Mission régionale d'autorité environnementale
CENTRE - VAL DE LOIRE

Avis délibéré sur
sur le projet des parcs éoliens de « Souffle de Beauce 1 & 2 »
sur le territoire des communes de Logron et Dangeau (28)

N°MRAe 2024-4683
& 2024-4684

Analyse des perceptions (Source : étude d'impact « Souffle de Beauce 2 », page 212)

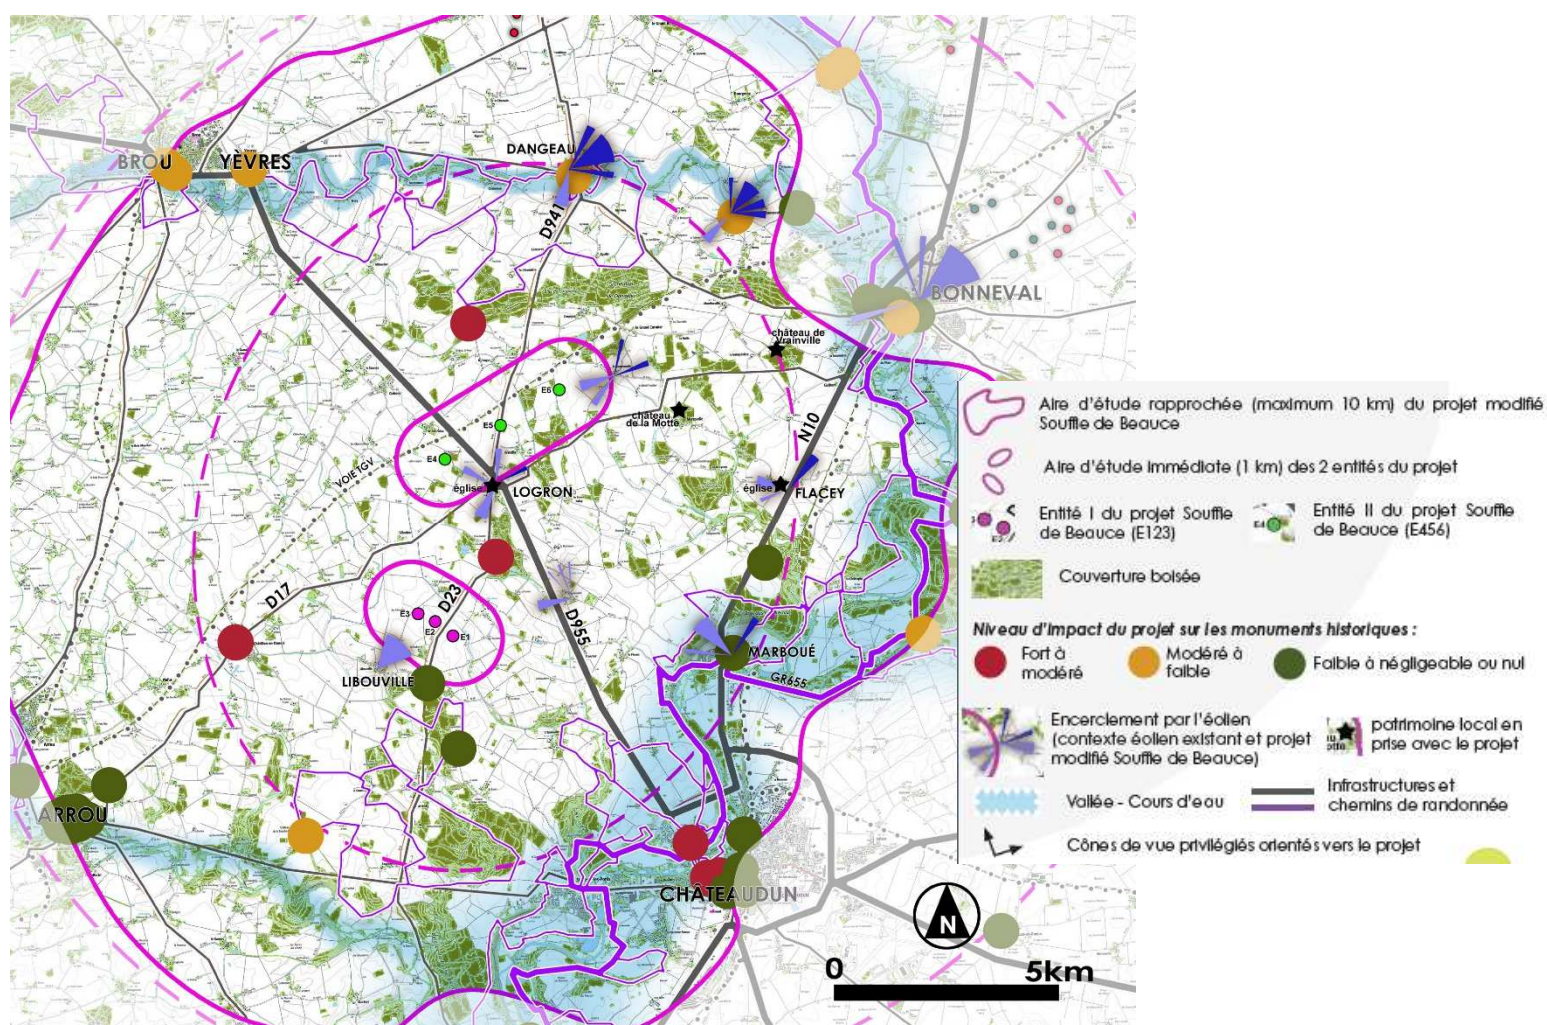
La sensibilité potentielle vis-à-vis des projets éoliens et les risques de covisibilité sont jugés de modérés à forts dans l'aire d'étude.

Le projet est situé hors des secteurs présentant des risques de visibilités potentielles depuis la cathédrale de Chartres.

L'étude d'impact comporte des analyses de visibilités sur la base de cartographies, de nombreux photomontages depuis différents points de vue destinés à étudier les impacts du projet sur le paysage, le patrimoine et l'habitat proche, notamment depuis les lieux identifiés dans l'état initial où des visibilités vers le projet éolien seraient possibles.
